Bauleitplanung der Gemeinde Reichshof

hier: **FNP. - 81. Änderung im Bereich der Ortslage Eckenhagen  
im Parallelverfahren mit**

**VBP. Nr. 12 "Eckenhagen – In der Mähbach", 1. Änderung**

- Beteiligung gemäß § 4, Absatz 1 BauGB -

# Ergebnis der Luftbildauswertung 22.5-3-5374040-11/12

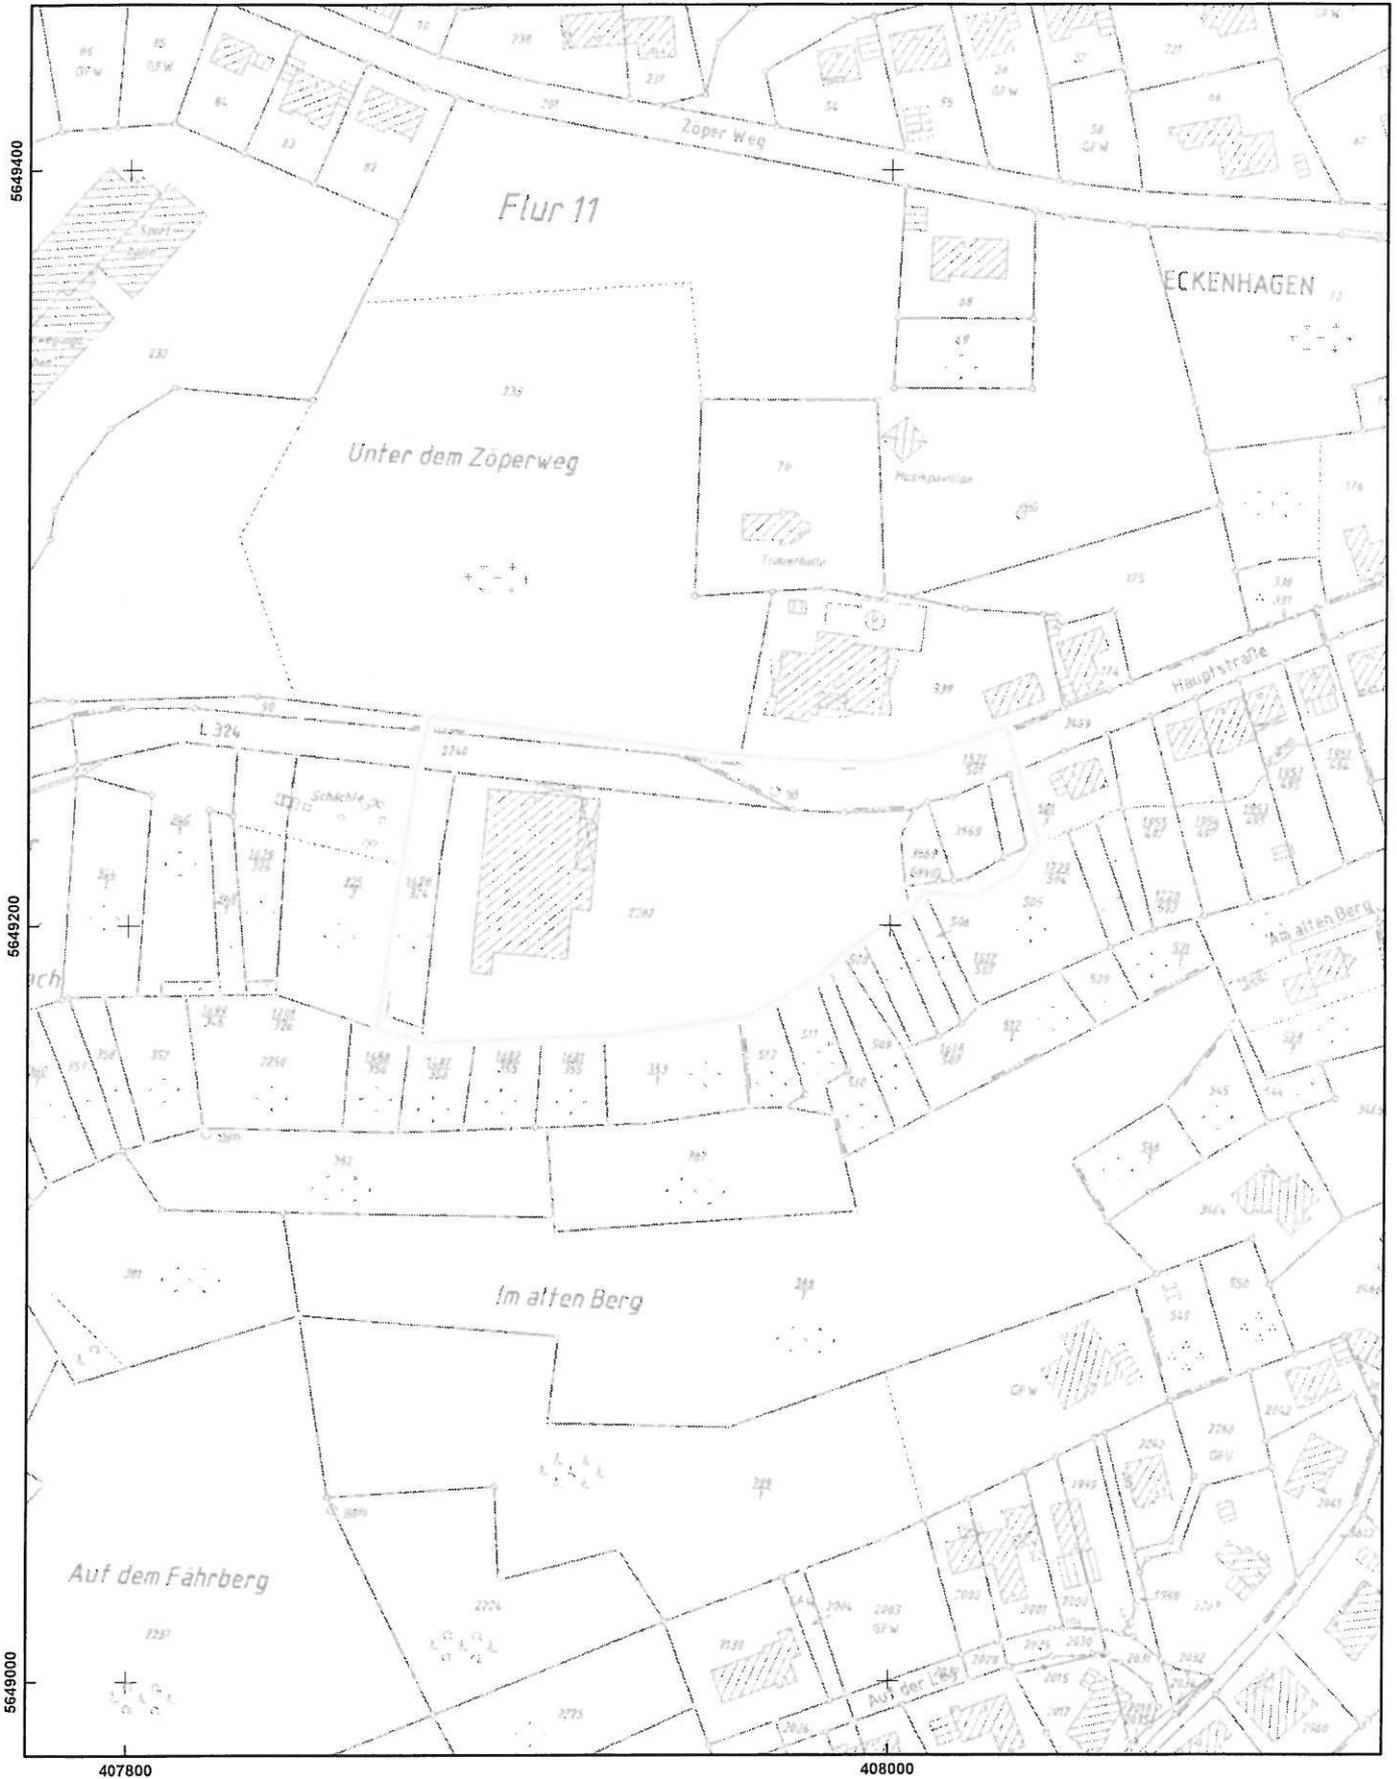
Die Auswertung des o.g. Bereiches war möglich.

Die mir vorliegenden Informationen ergeben keine Hinweise auf das Vorhandensein von Kampfmitteln. Eine Garantie auf Kampfmittelfreiheit kann gleichwohl nicht gewährt werden. Generell sind Bauarbeiten sofort einzustellen sofern Kampfmittel gefunden werden. In diesem Fall ist die zuständige Ordnungsbehörde, mein KBD oder die nächstgelegene Polizeidienststelle unverzüglich zu verständigen.

**Erfolgen zusätzliche Erdarbeiten mit erheblichen mechanischen Belastungen wie Rammarbeiten, Pfahlgründungen etc. empfehle ich eine Sicherheitsdetektion. Die weitere Vorgehensweise ist dem beiliegenden Merkblatt zu entnehmen. Vorab werden dann zwingend Betretungserlaubnisse der betroffenen Grundstücke und eine Erklärung inkl. Pläne über vorhandene Versorgungsleitungen benötigt. Sofern keine Leitungen vorhanden sind, ist dieses schriftlich zu bestätigen.**
